高浜発電所第1, 2号機審査資料	
資料番号	2-1 改7
提出年月日	2023年7月21日

申請書記載内容に関する補足説明

本書は、2022年12月23日に申請した設計及び工事計画認可申請書、及び2023年6月13日に申請した補正申請書の記載内容について補足するものである。

第6図 各ケース実効増倍率評価結果*

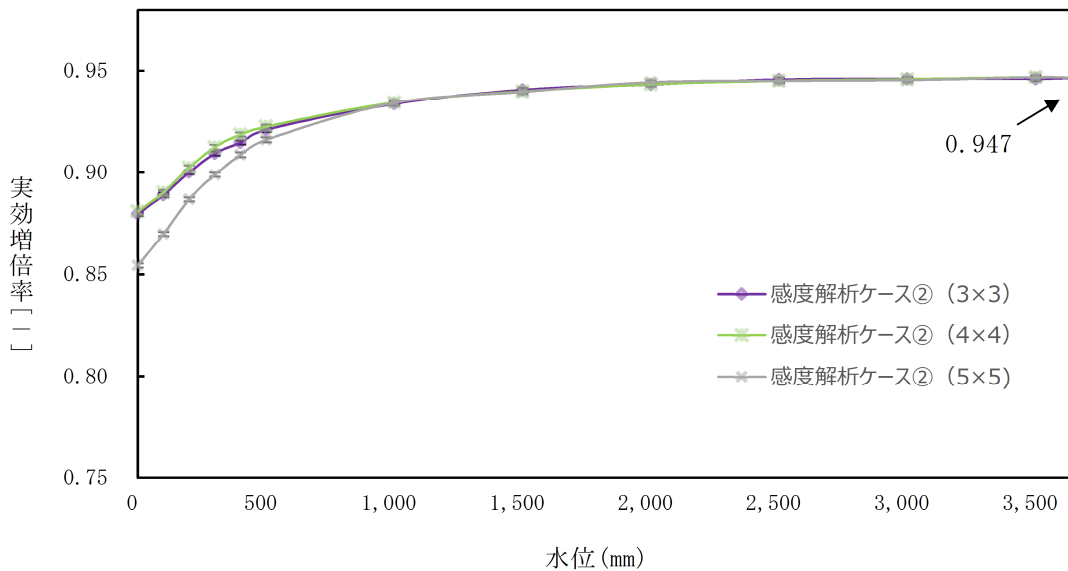
今回、塩素を考慮しない体系にて評価を実施し、その結果を申請書へ反映する。主な反映箇所は以下のとおり。(別紙8参照)

- ・ 評価条件及び実効増倍率評価結果を示した図表
- ・ 妥当性確認に用いたベンチマーク解析ケース
- ・ 不確定性評価

未臨界性評価結果を第4表に示す。第6図のとおり、基本ケース及び感度解析ケースの全ケースにおいて、純水冠水状態から液相部高さ（水位）の低下に伴い実効増倍率は減少し、純水冠水状態において最大0.947となった。これに不確定性0.0115を考慮しても実効増倍率は0.959であり、実効増倍率0.98以下を満足している。

第3.1-1図 適合性確認に関する体制表

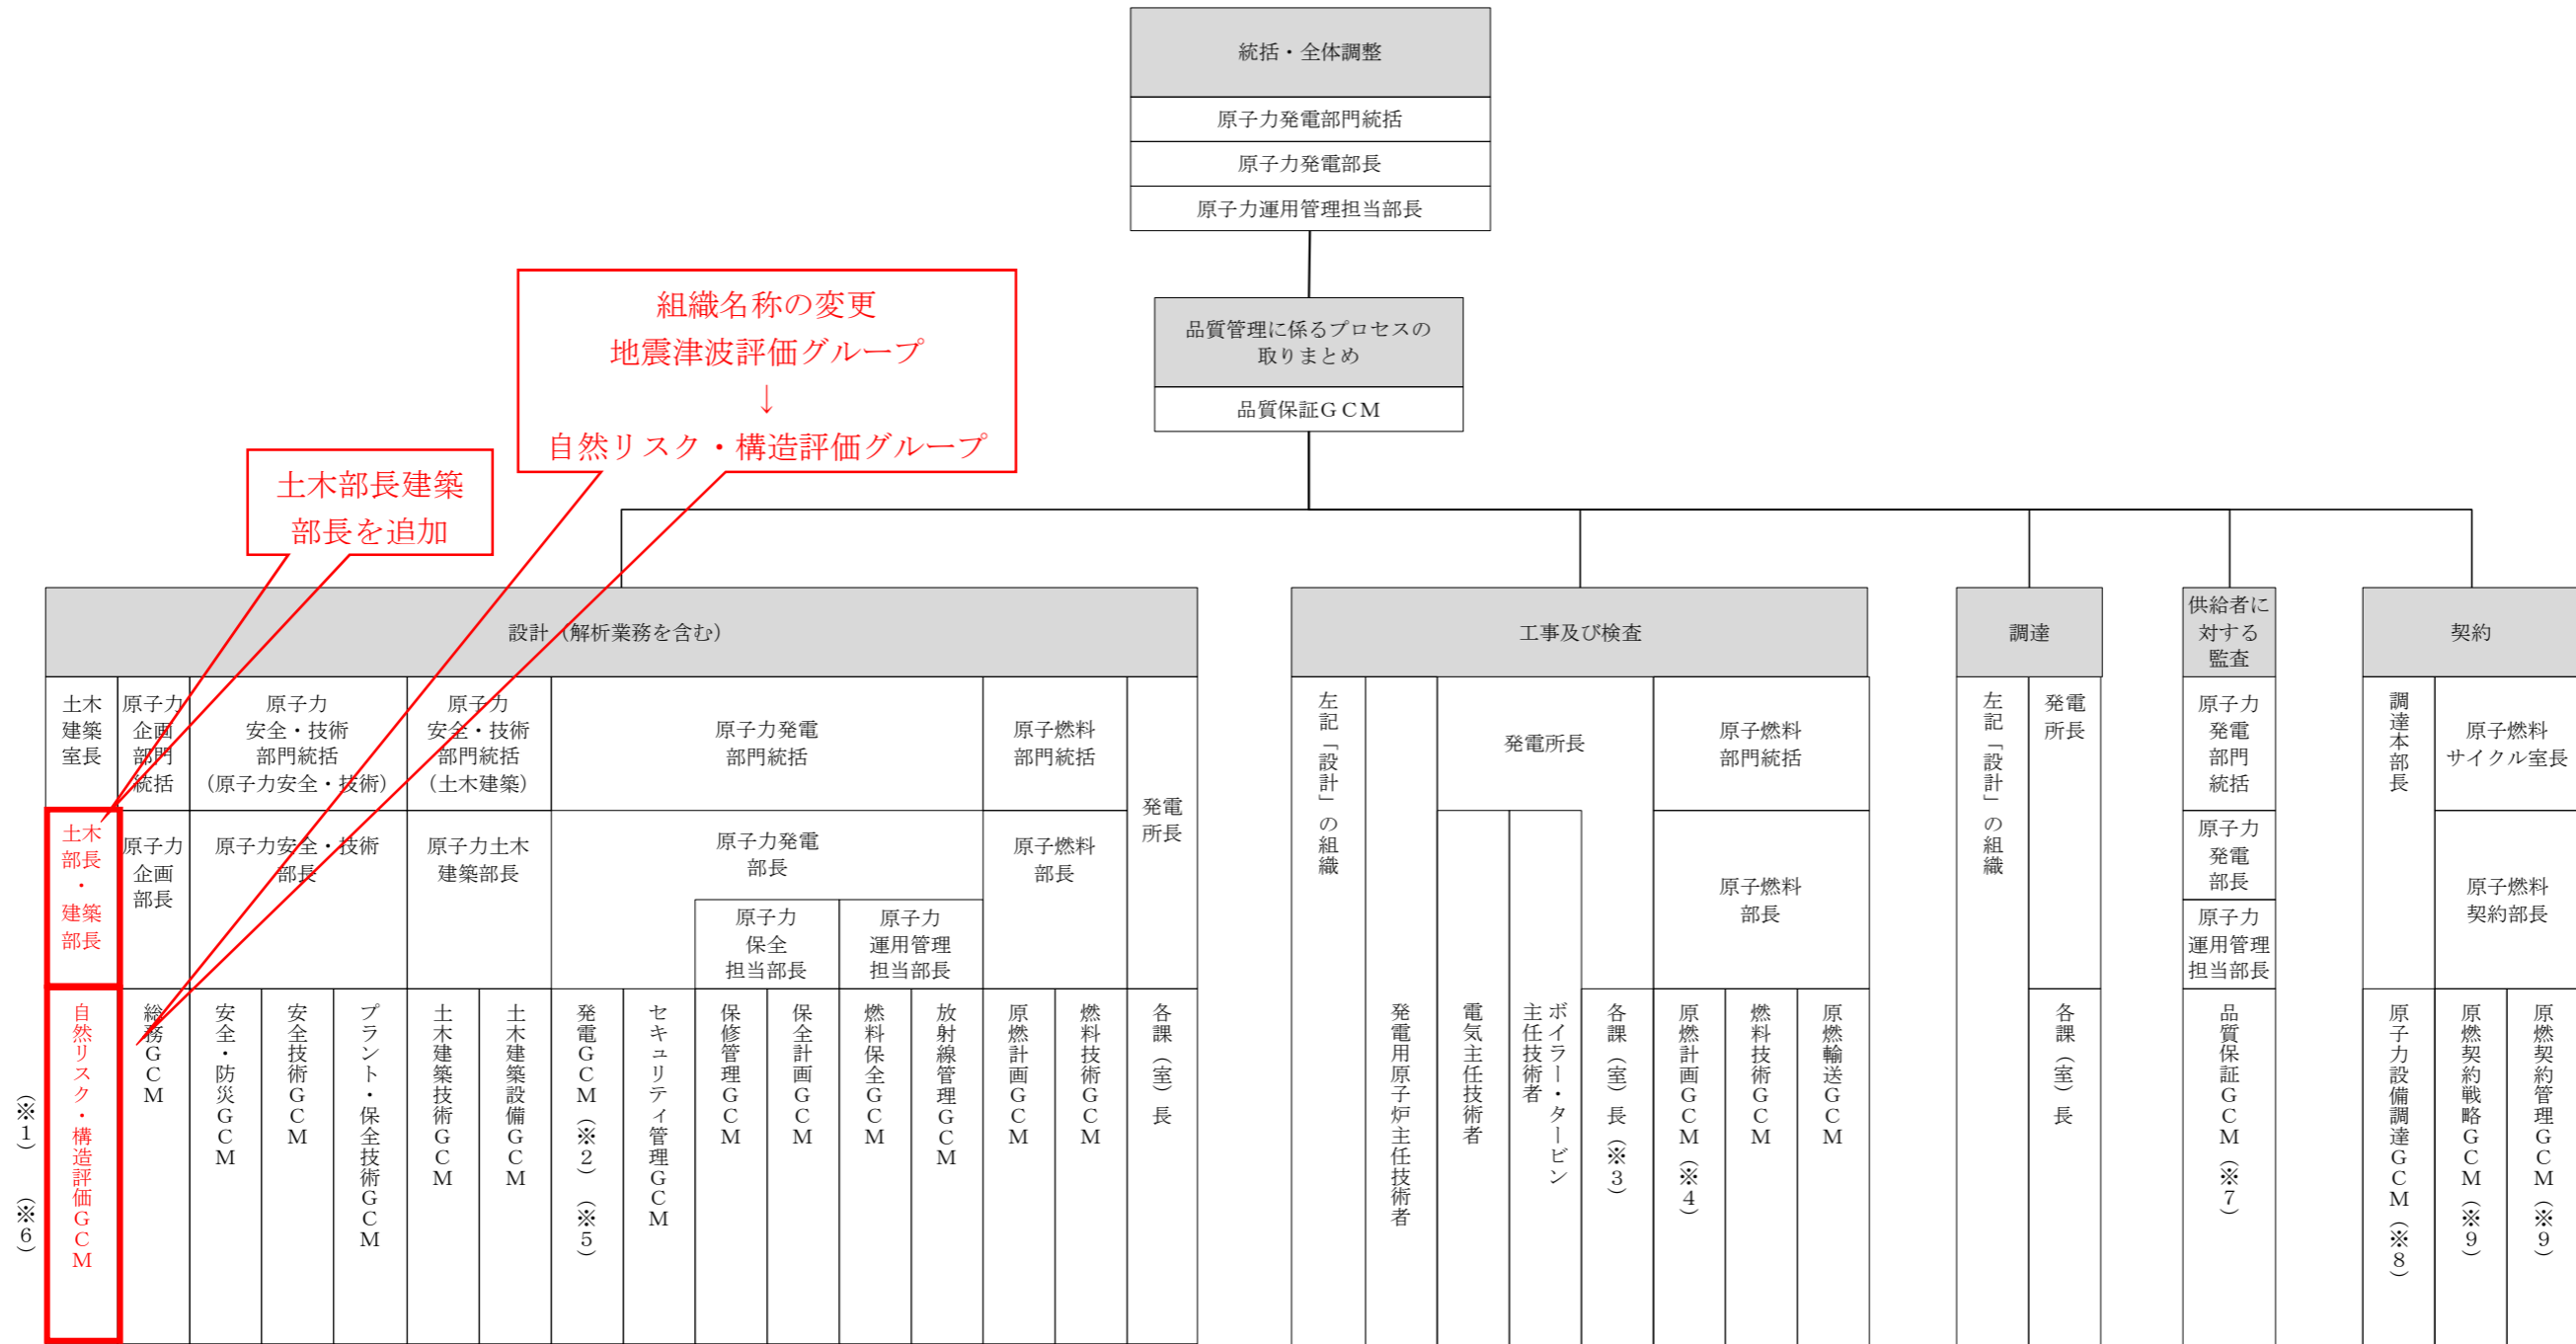
1. 組織改正に伴う第 3.1-1 図の見直し（添付 1 参照）

- ・組織名称の変更
 - 変更前：土木建築室 地震津波評価グループ
 - 変更後：土木建築室 自然リスク・構造評価グループ
- ・土木建築室 土木部長および建築部長の追加（管理体制の強化）
